EKSPERTYZA TECHNICZNA
(Suplement)

poprzecznice podporowych nad przyczółkami wiaduktu WA244P na Węźle Łódź-Płn. w ciągu jezdni prawej autostrady A1 w km 293.728, nad autostradą A2, wraz z opracowaniem PFU naprawy.

Warszawa, maj 2020

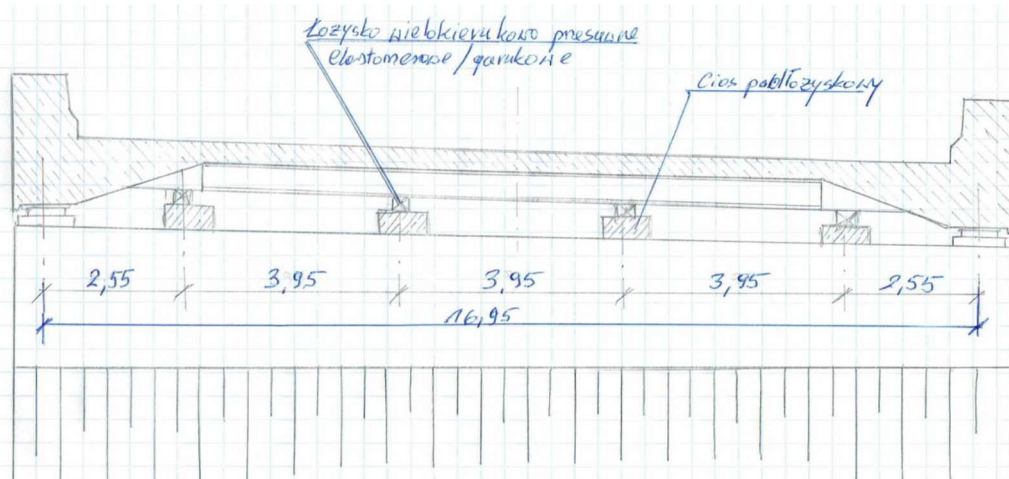
Wniosek końcowy 4.

Mając na względzie ww. uwagi proponuje się rozważyć inny prostszy sposób naprawy poprzecznic, (w ocenie opiniującego skuteczniejszy), w którym nie trzeba będzie lewarować / podnosić ustroju niosącego, istotnie zostanie poprawiona podatność poprzecznic podporowych a tym samym trwałość urządzeń dylatacyjnych i wspornika poddylatacyjnego, nie trzeba rozkuwać betonu dźwigarów głównych w bardzo wyężonych strefach zakotwień kabli wewnętrznych, nie trzeba wymieniać łożysk, wartość sił wewnętrznych i naprężeń w każdym przekroju poprzecznicy podporowej ulegnie znacznemu zmniejszeniu. Najogólniej nowy proponowany sposób naprawy każdej poprzecznicy podporowej będzie polegał na:

- a) wykonaniu czterech dodatkowych podparć poprzecznicy (wg poniższego szkicu), co istotnie zmniejszy wyężenie poprzecznicy w każdym przekroju oraz istotnie poprawi jej podatność i trwałość urządzeń dylatacyjnych,
- b) naprawie zarysowań betonu na powierzchniach bocznych i spodniej poprzecznicy (rozkuć na głębokość ok. 5 cm i uzupełnienie betonu metodą torkretowania oraz iniekcja rys o największej rozwartości),

Odpowiedź do wniosku końcowego 4.

Proponowany przez Eksperta sposób naprawy, wskazany na szkicu, był przez autorów ekspertyzy rozważany i analizowany zarówno w chwili składania oferty na zapytanie Zamawiającego jak i we wstępnej fazie opracowywania ekspertyzy przy „ograniczonej” wiedzy o przedmiotowej konstrukcji.

W opinii autorów proponowany przez Eksperta sposób naprawy można zastosować niejako modyfikując proponowany program naprawczy. Jednak z punktu widzenia sformułowanego celu i zakresu ekspertyzy oraz zdiagnozowanych uszkodzeń nie wyeliminuje on istotnych mankamentów konstrukcji. Główną zaletą tego sposobu naprawy byłoby zmniejszenie ugięć poprzecznic skrajnych od obciążeń użytkowych. W odniesieniu do pozostałych zalet poniżej przedstawiono uwagi:

- „... wartość sił wewnętrznych i naprężeń w każdym przekroju poprzecznic podporowej ulegnie znacznemu zmniejszeniu ..”, nie podzielamy tego poglądu, w celu włączenia dodatkowych łożysk do współpracy należy poprzecznice odciążyć, łożyska główne również, tak aby nowe dodatkowe łożyska przejęły siły od obciążeń użytkowych. Regulacja sił i deformacji w uszkodzonej poprzecznicy jest bardzo ryzykowna, może spowodować całkowitą destrukcję stref poprzecznic między dźwigarem, a stalowym wkładem. Ten sposób naprawy nie wzmacnia poprzecznic i nie gwarantuje przeniesienia przez nią sił rozciągających (rozrywających) od sprężenia, które są głównym obciążeniem powodującym zarysowania i spękania w poprzecznicach.

- „... nie trzeba będzie lewarować / podnosić ustroju niosącego ...”, pogląd autorów ekspertyzy w tej kwestii jest odmienny. Podnoszenie konstrukcji będzie niezbędne, podczas montażu łożysk dodatkowych, w celu włączenia ich do współpracy przy przenoszeniu obciążeń,

- „... istotnie zostanie poprawiona podatność poprzecznic podporowych a tym samym trwałość urządzeń dylatacyjnych i wspornika poddylatacyjnego ...”, różnica przemieszczeń będzie mniejsza, co spowoduje mniejszy próg

dynamiczny, ale tylko w przypadku regulacji deformacji i sił w poprzecznicy (co ma nie być realizowane). Trwałość wspornika poddylatacyjnego będzie taka sama, czyli nieokreślona. Wspornik poddylatacyjny musi zostać wzmocniony, ponieważ jest w nim zakotwione urządzenie dylatacyjne, przez które wprowadzane są w konstrukcję oddziaływania uderowe. Zaproponowane przez autorów ekspertyzy wzmocnienie ma być zrealizowane poprzez skucie znacznie większej części poprzecznicy i płyty, wprowadzenie dodatkowego zbrojenia miękkiego, zaprojektowanie profilu dylatacyjnego oraz elementów kotwiących na przewidywane ugięcia pionowe i obroty, dodanie stalowych elementów wzmacniających redukujących efekt wspornika oraz wykonanie nowego betonu konstrukcyjnego wysokiej wytrzymałościowej z dodatkami zmniejszającymi szybkość korozji, wykonanie nowej izolacji i nawierzchni. Co istotne przewidziano również naprawę i wzmocnienie zakotwień dylatacji w ścianie żwirowej. Suma tych zabiegów, może poprawić trwałość tego fragmentu konstrukcji,

- „... nie trzeba rozkuwać betonu dźwigarów głównych w bardzo wyjęzonych strefach zakotwień kabli wewnętrznych ...”, jest to zadanie faktycznie bardzo odpowiedzialne. W opinii autorów niestety potrzebne, co zostało uzasadnione w odpowiedzi do uwagi nr 6,
- „... nie trzeba wymieniać łożysk ...”, w tej kwestii odniesiono się w odpowiedzi do uwagi nr 9.

Przedstawiony schemat podparcia, ma jeszcze jedną istotną wadę - skrajne dodatkowe łożyska są w miejscu występowania największych uszkodzeń, na fragmencie poprzecznicy, gdzie nie doszacowano zbrojenia, w miejscu, w którym są zlokalizowane dwa zakotwienia sprężenia wewnętrznego z nie do końca określonym stanem technicznym. „Wprowadzenie” w tym miejscu dodatkowej siły o wartości $200 \div 300$ kN, bez wykonania wzmocnienia, jest rozwiązaniem bardzo ryzykownym i powinno zostać poprzedzone odpowiednimi oględzinami konstrukcji, obliczeniami lub analizą, o której wspomniano w odpowiedzi do uwagi 5d.
